MIL05 Vignate (MI) - Data Center
Via Galileo Galilei SNC
20052 Vignate (MI), Italia

ID_VIP:13497
OTTEMPERANZA CONDIZIONI AMBIENTALI DECRETO MASE 411.30-06-2026
AI SENSI DELL'ART. 28 – TER DEL D.LGS. 152/2006

Condizione ambientale n.4D

Documento:
PC_04D_0_Relazione_ottemperanza_RO
Data
29/10/2026

Figura 1 – Individuazione delle superfici stralciate dalla perimetrazione delle aree boscate ai sensi del Decreto di Regione Lombardia n. 11088 del 01/08/2025.

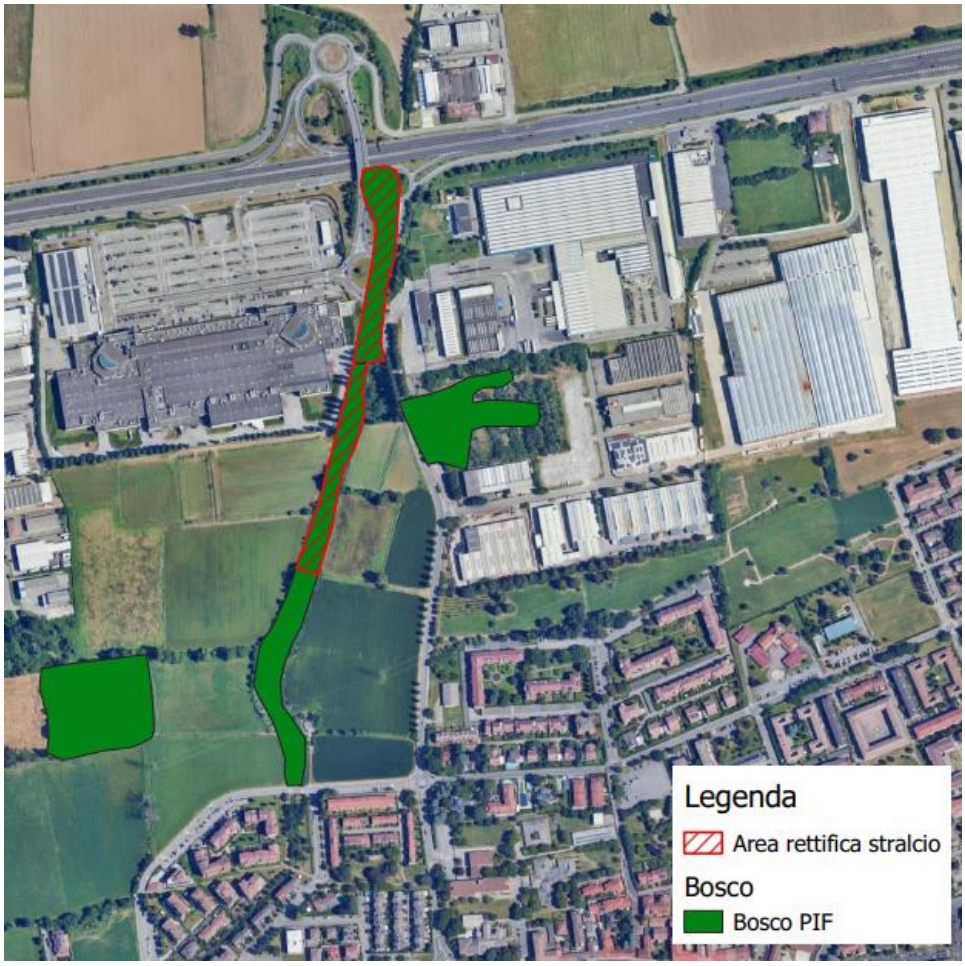
In relazione al fatto che i due elettrodotti e la strada di accesso al sito di progetto ricadono su aree boscate trasformabili e i due elettrodotti ricadono su aree boscate a destinazione selviculturale multifunzionale, dovrà essere acquisito il parere dell'Autorità competente per quanto riguarda gli interventi di trasformazione del bosco.

Risposta
In riscontro alla prescrizione, si trasmettono il Decreto di Regione Lombardia n. 11088 del 01/08/2025 e il relativo allegato cartografico *(rif All. PC_04D_1_Decreto Regione Lombardia*), con cui è stata rettificata la perimetrazione delle aree boscate, mediante stralcio delle superfici erroneamente individuate come bosco.
In particolare, si precisa quanto segue:

- Area a nord del sito: l'area interessata dalle opere ricade interamente nelle superfici oggetto di stralcio ai sensi del suddetto decreto ed è pertanto riconosciuta come non boscata.
